监理通知单

工程名称：温州乐泰 150MW 农光互补项目

编号：ZHJL-WZLT-TZD-016

事由：关于综合楼洞口未设过梁的问题

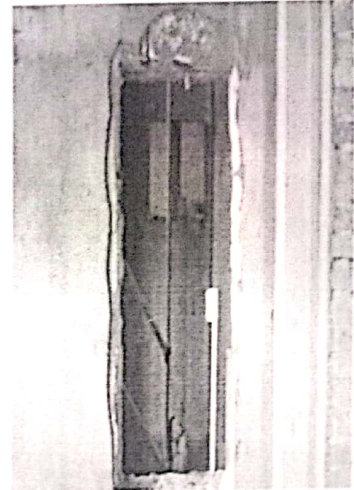
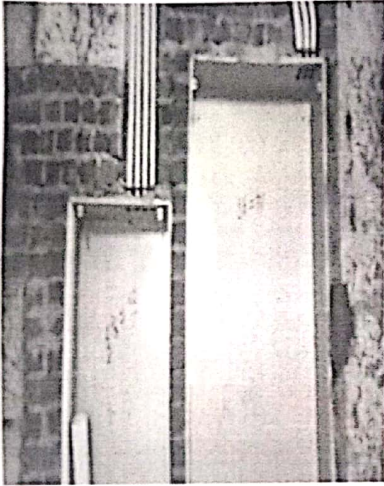
监理项目部现场检查发现综合楼门窗、配电箱上口未设过梁，存在质量隐患。
现要求立即整改，必须增设过梁，以保证工程质量。
